リサイクル燃料備蓄センター設工認
設 3－補－001 改 1
2023 年 4 月 13 日

リサイクル燃料備蓄センター  
設計及び工事の計画の変更認可申請書  
(補足説明資料)

使用済燃料貯蔵建屋の耐震性

令和 5 年 4 月  
リサイクル燃料貯蔵株式会社

図 3-1 地震応答解析モデル

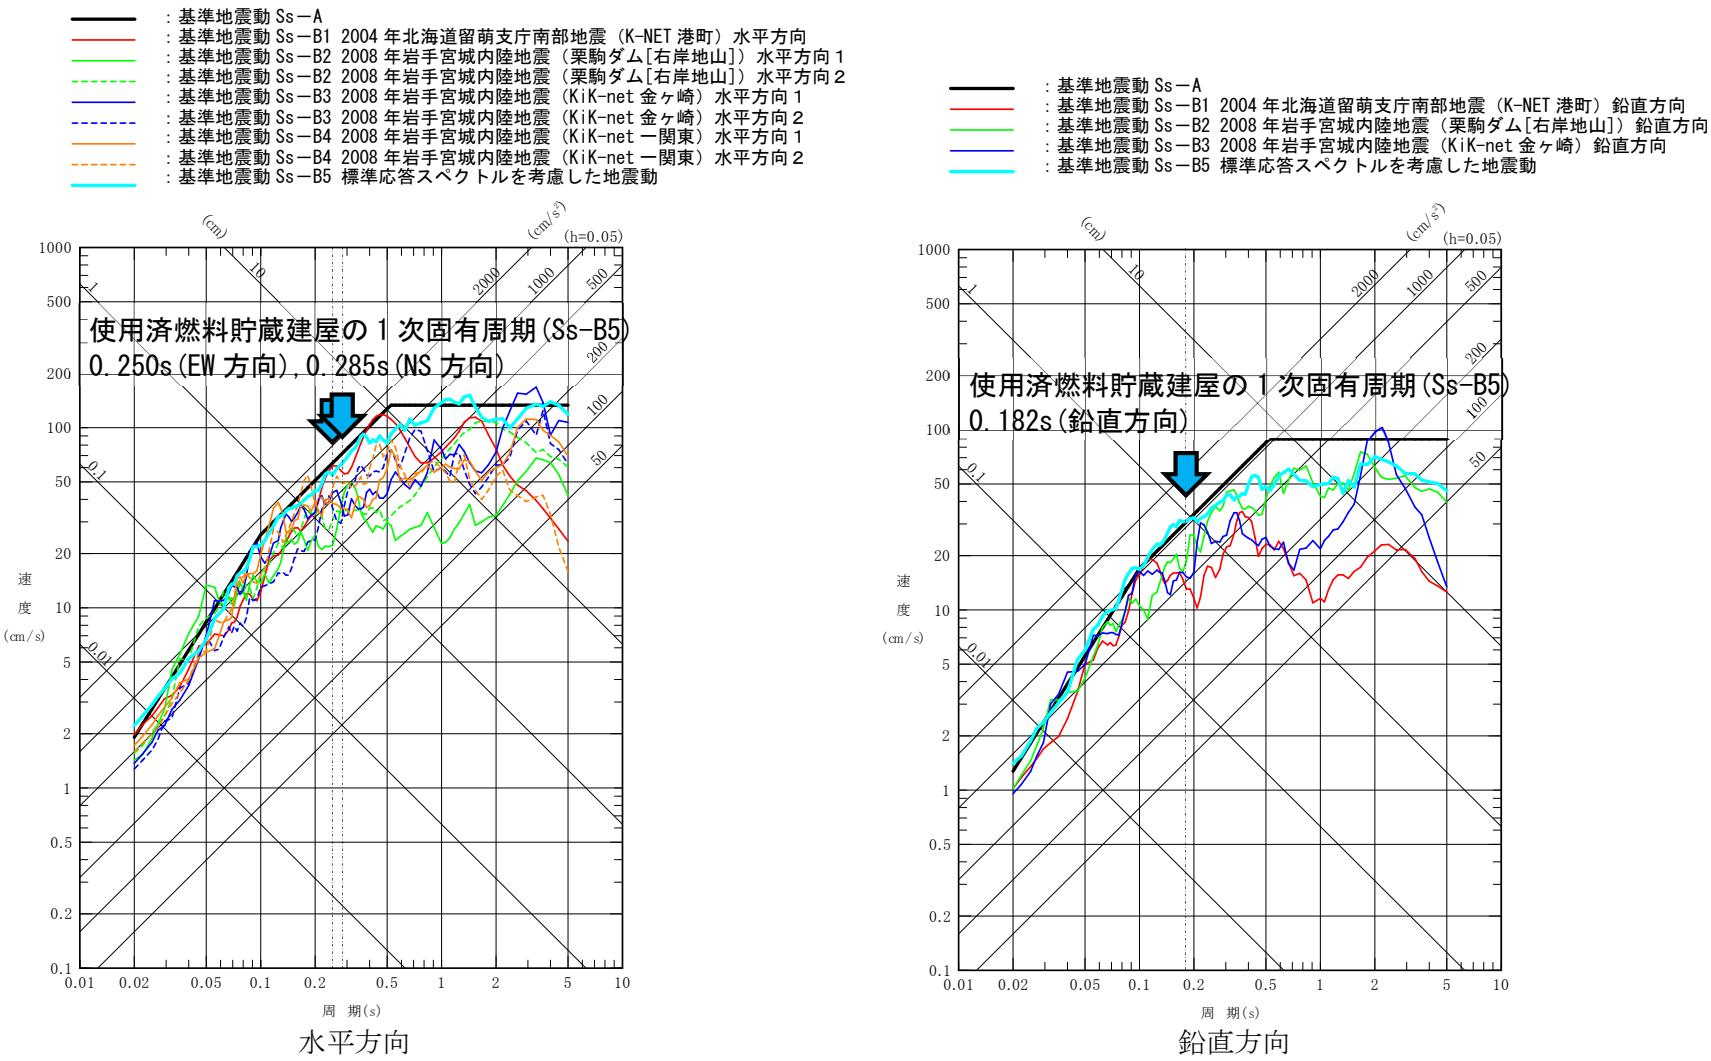
変更後の基準地震動に対する使用済燃料貯蔵建屋の地震応答解析を行った結果、図 3-1 の地震応答解析モデルにおいて赤色で示す質点の鉛直方向の最大応答加速度が変更前を上回るとともに、青色で示す層の鉛直震度が変更前を上回った(追加された Ss-B5 による値が最大となった。鉛直震度は、基礎スラブで約 3%、建屋頂部で約 7%増。)

なお、水平方向の最大応答加速度、及び水平震度に変更はなかった(追加された Ss-B5 による値が最大とはならなかった)。

使用済燃料貯蔵建屋の 1 次固有周期(Ss-B5)付近において、鉛直方向では Ss-B5 が既許可の基準地震動を上回ったのに対し、水平方向では上回らなかつたため、鉛直方向では使用済燃料貯蔵建屋の応答が変更前を上回ったのに対し、水平方向では上回らなかつたと考えられる。(図 3-2 基準地震動の応答スペクトル 参照)。

第 6-44 図(5) 基準地震動 Ss-B5 の時刻歴波形

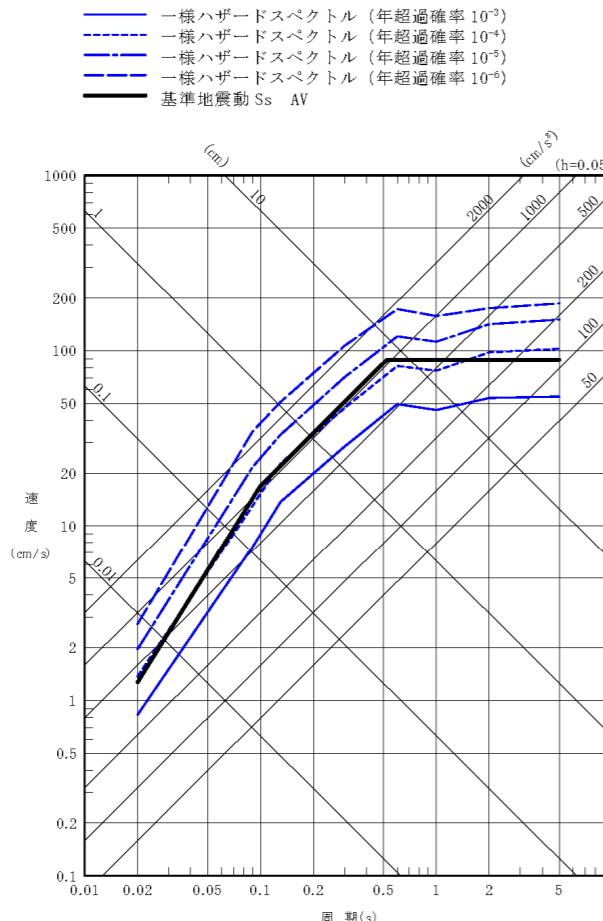
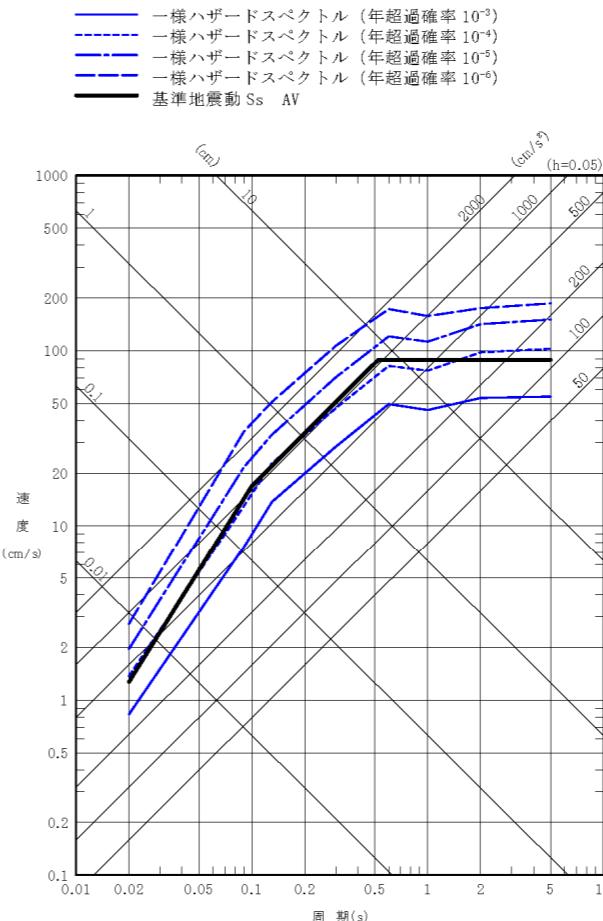
変更前（既設工認）	変更後	変更理由
—	 <p>(a) Ss-B5H (水平方向)</p>  <p>(b) Ss-B5V (鉛直方向)</p>	基準地震動 Ss-B5 の時刻歴波形の追加

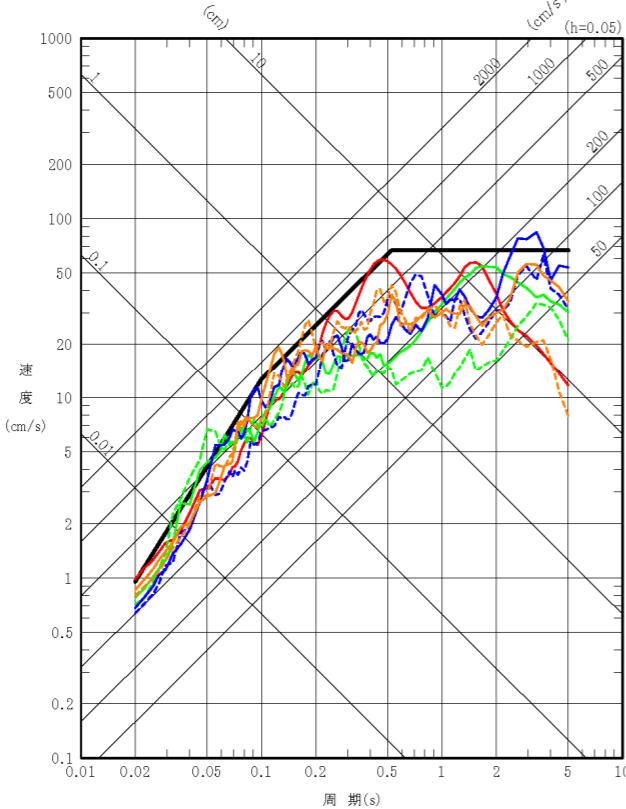
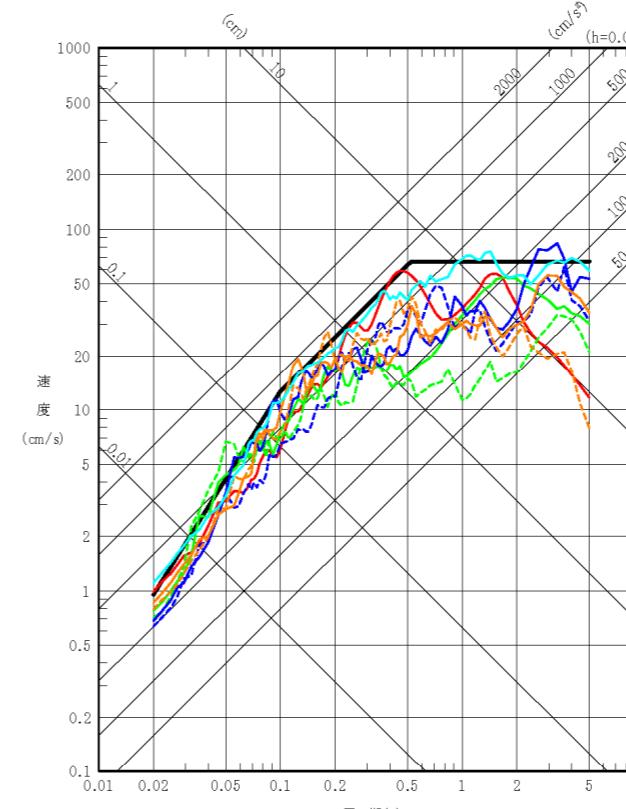
変更前（既設工認）	変更後	変更理由
<p>変更前（既設工認）</p> <p>第 6-43 図(1) 基準地震動 Ss-B1～Ss-B4 と一様ハザードスペクトルの比較（水平方向）</p>	<p>第 6-47 図(1) 基準地震動 Ss-B1～Ss-B5 と一様ハザードスペクトルの比較（水平方向）</p>	<p>変更前の第 6-43 図(1)に基準地震動 Ss-B5（水平方向）を追加 図番号の変更</p>

第 7-5 図(5) 弾性設計用地震動 Sd-B5 の時刻歴波形

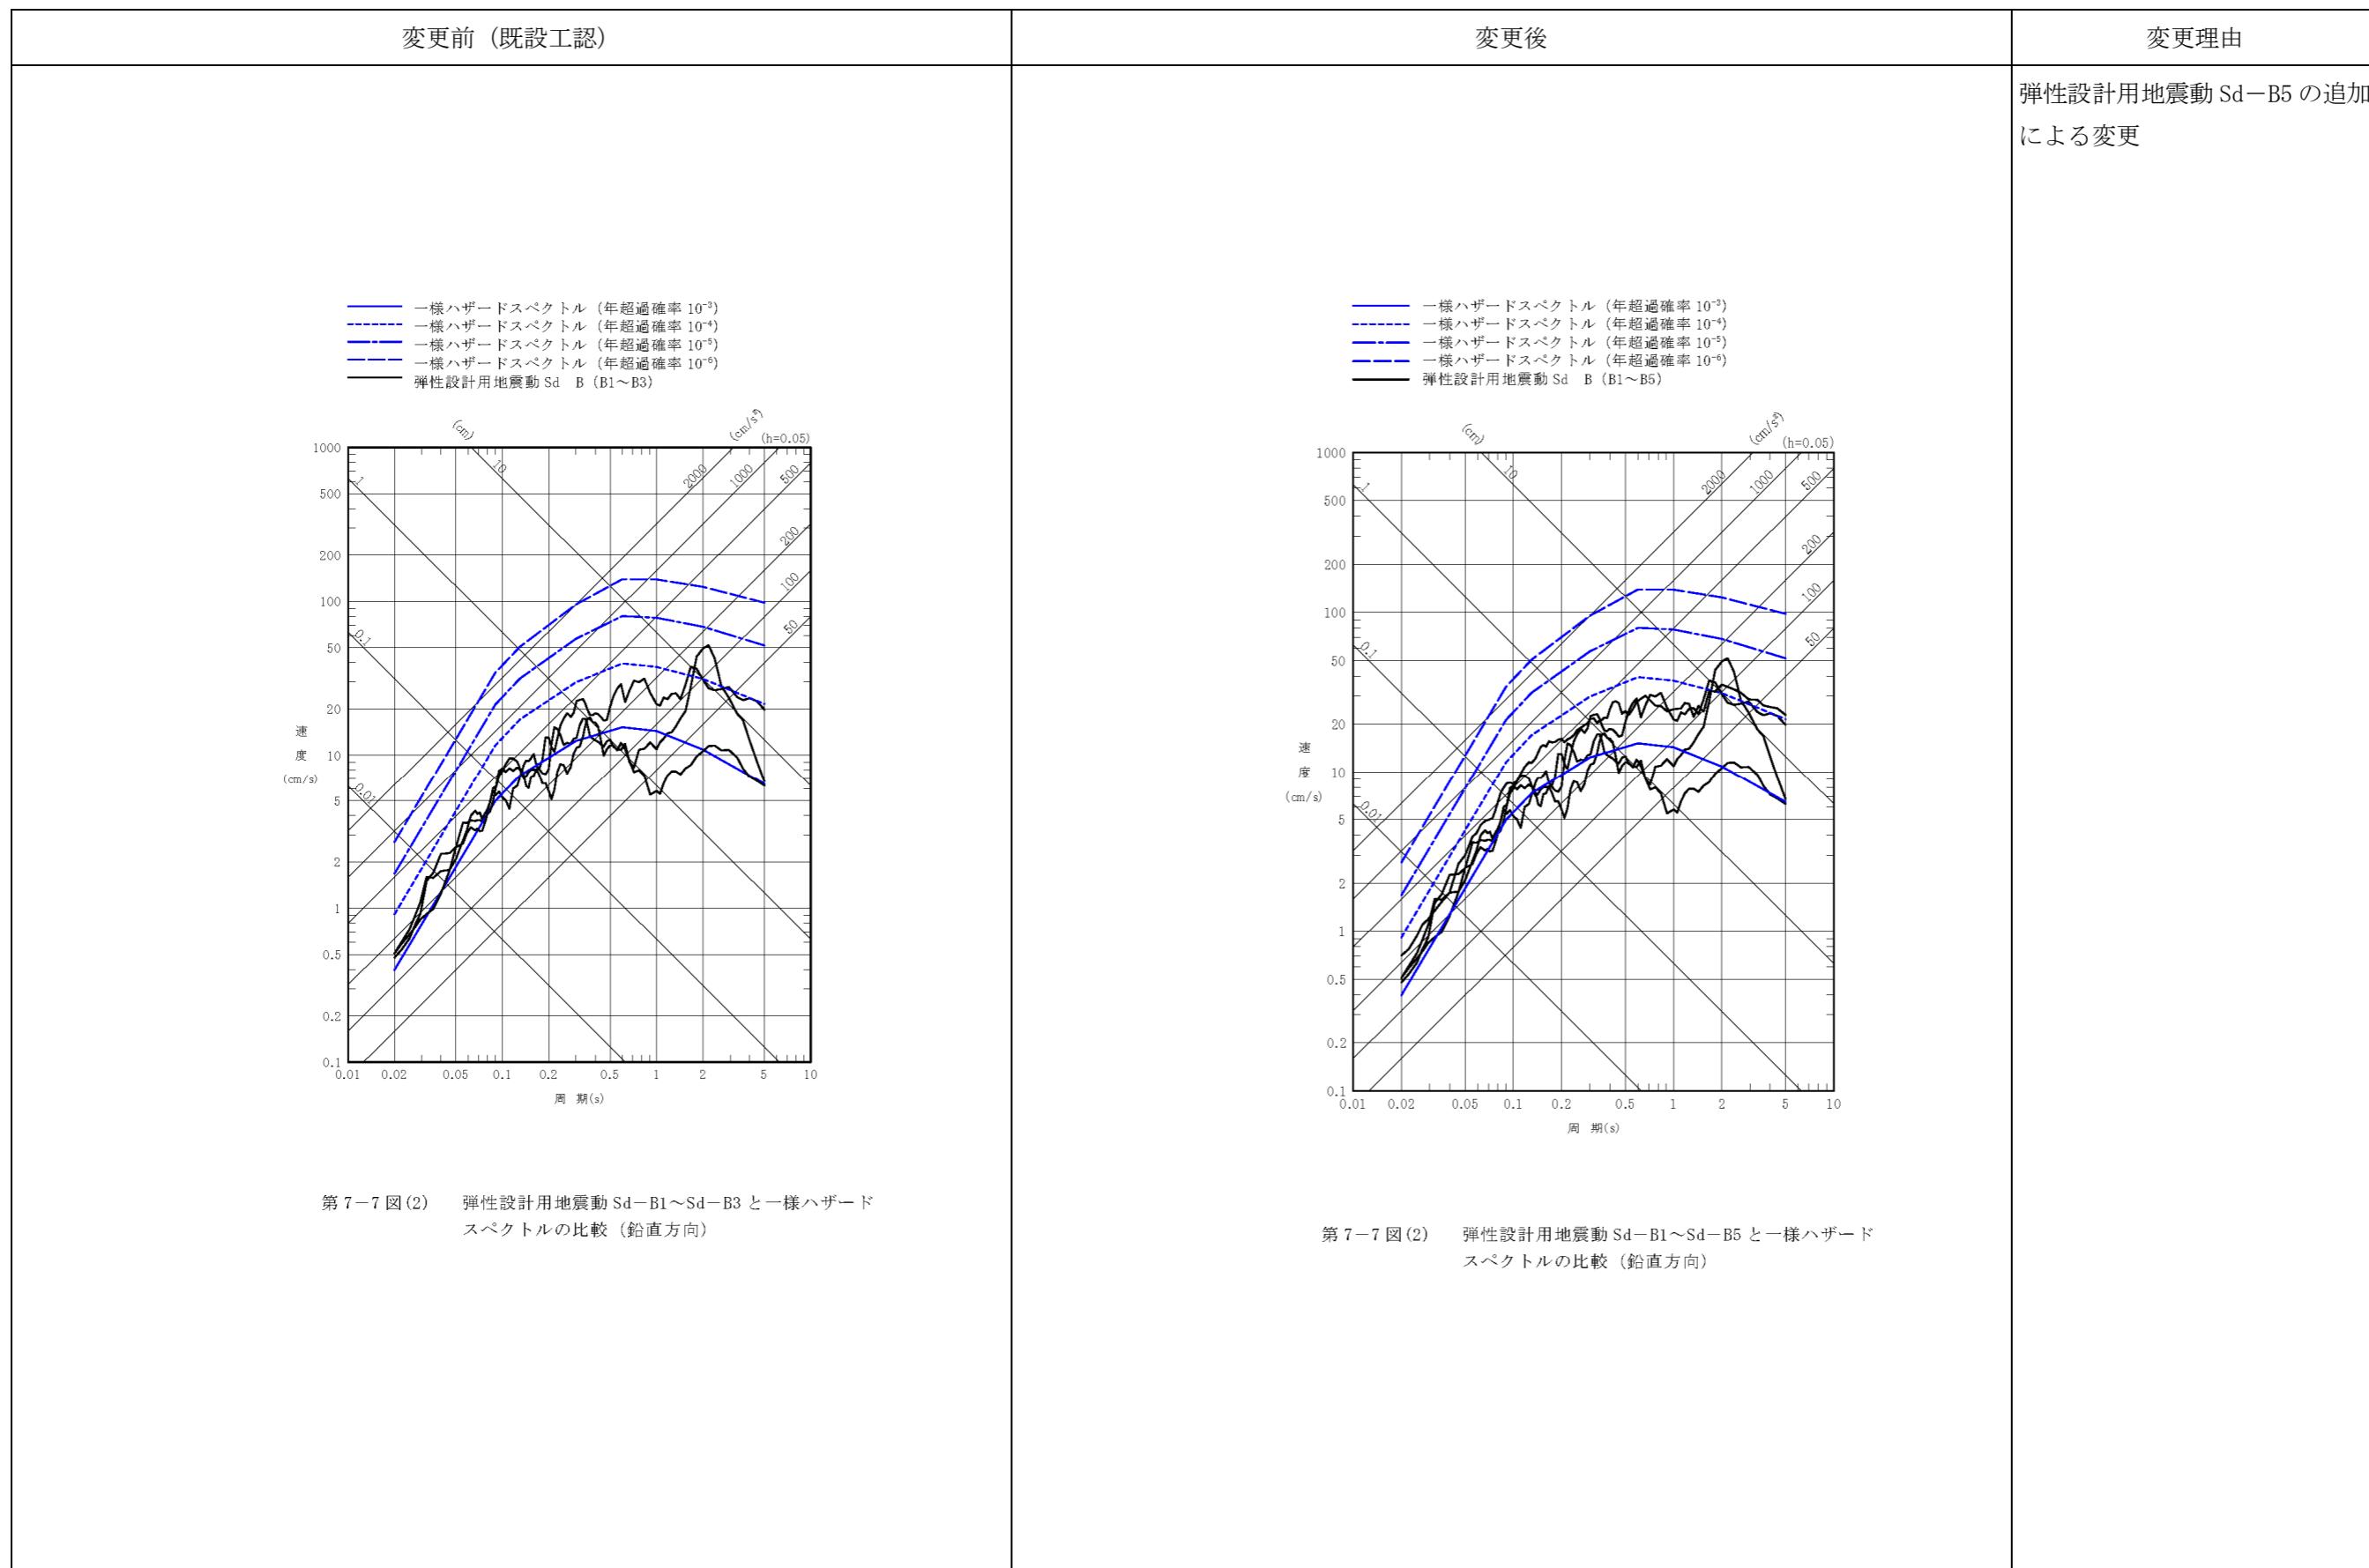
変更前（既設工認）	変更後	変更理由
<p>変更前（既設工認）</p> <p>第7-7図(1) 弾性設計用地震動 Sd-B1～Sd-B4 と一様ハザードスペクトルの比較（水平方向）</p>	<p>変更後</p> <p>第7-7図(1) 弾性設計用地震動 Sd-B1～Sd-B5 と一様ハザードスペクトルの比較（水平方向）</p>	<p>弾性設計用地震動 Sd-B5 の追加による変更</p>

変更前（既設工認）	変更後	変更理由
<p>図 8.2-10 地盤の最大応答加速度分布（水平方向）</p>	<p>図 8.2-11 地盤の最大応答加速度分布（水平方向）</p>	Ss-B5 の追加

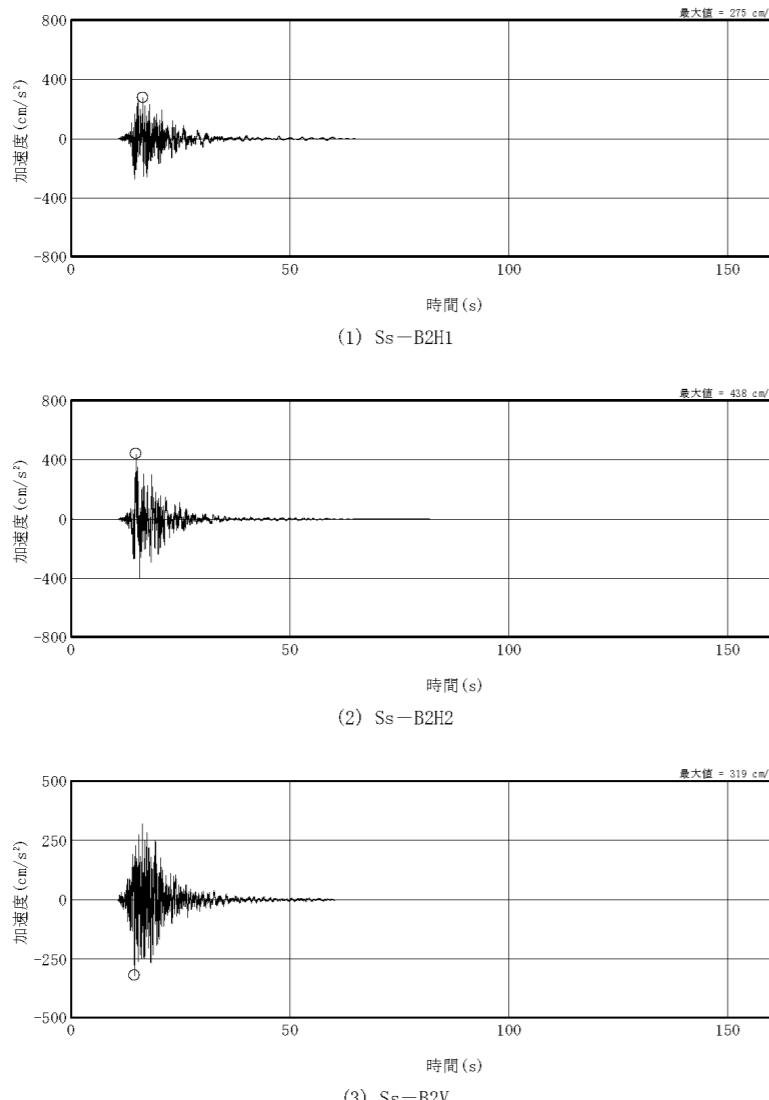
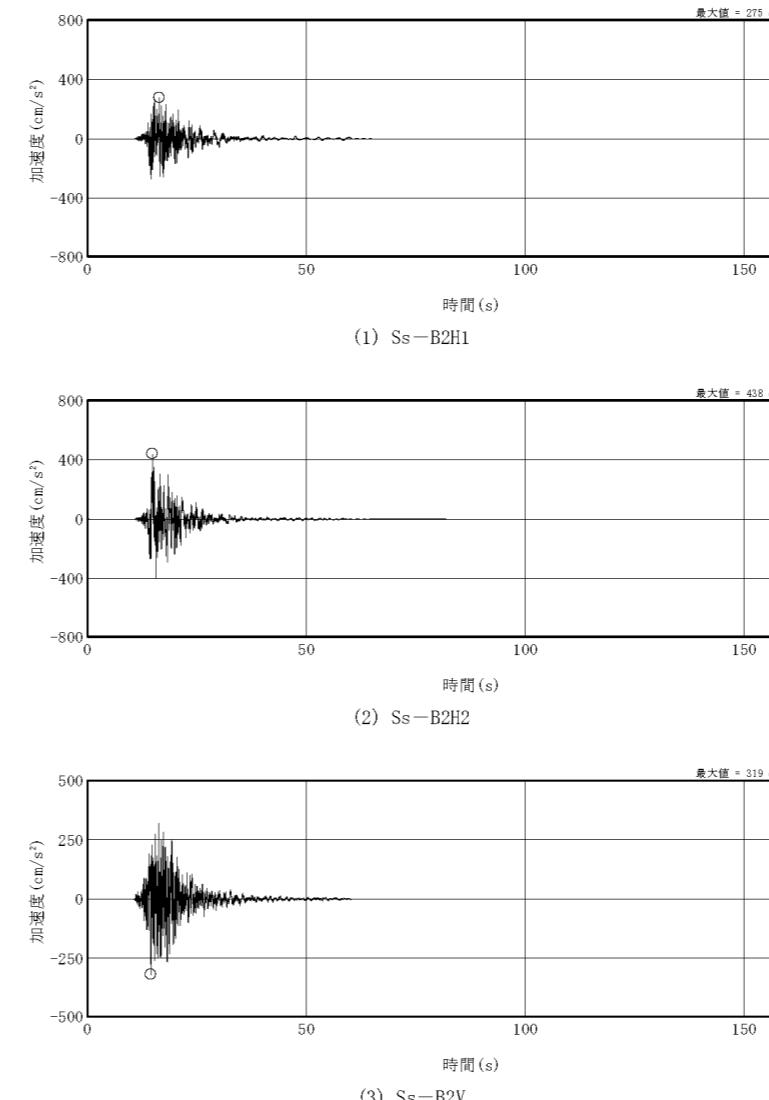
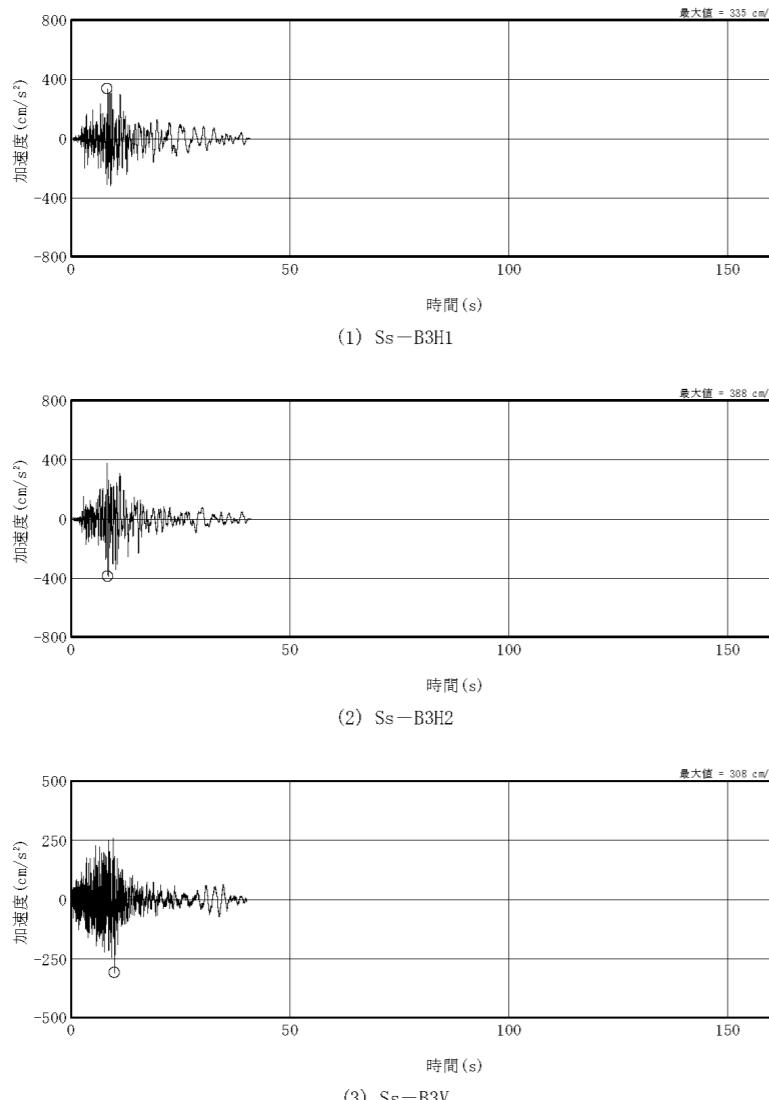
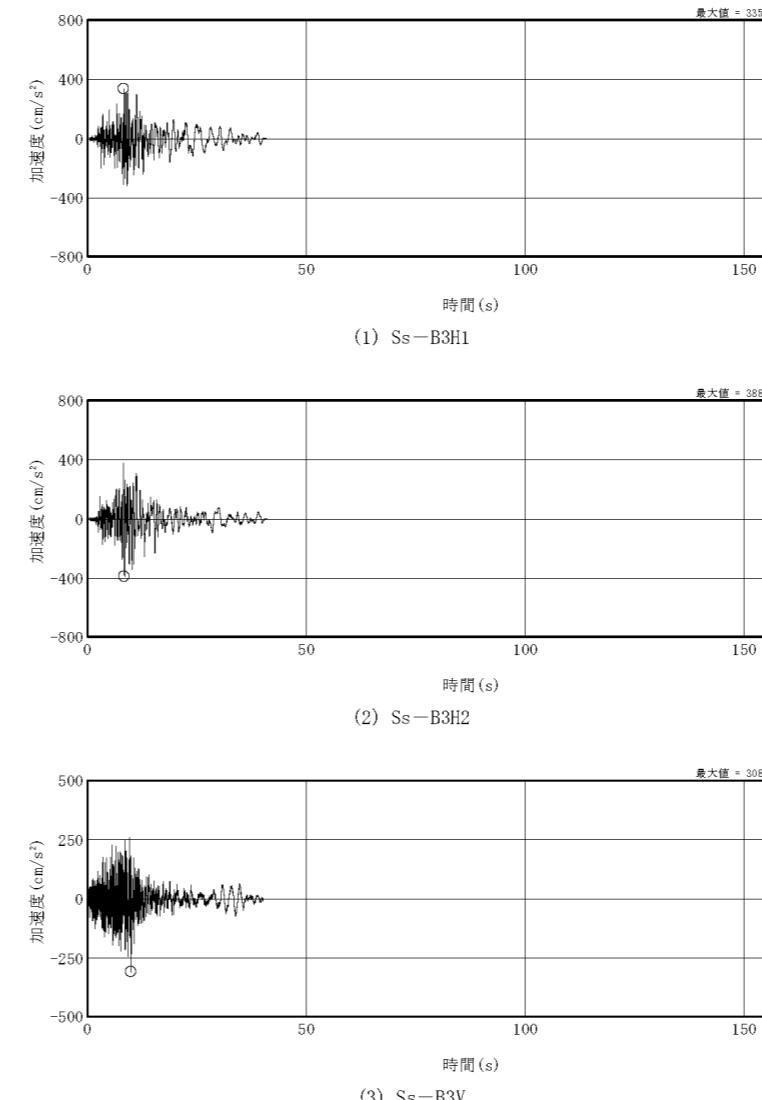
変更前（既設工認）	変更後	変更理由
<p>最大加速度 (<math>\text{cm/s}^2</math>)</p>	<p>最大加速度 (<math>\text{cm/s}^2</math>)</p>	Ss-B5 の追加
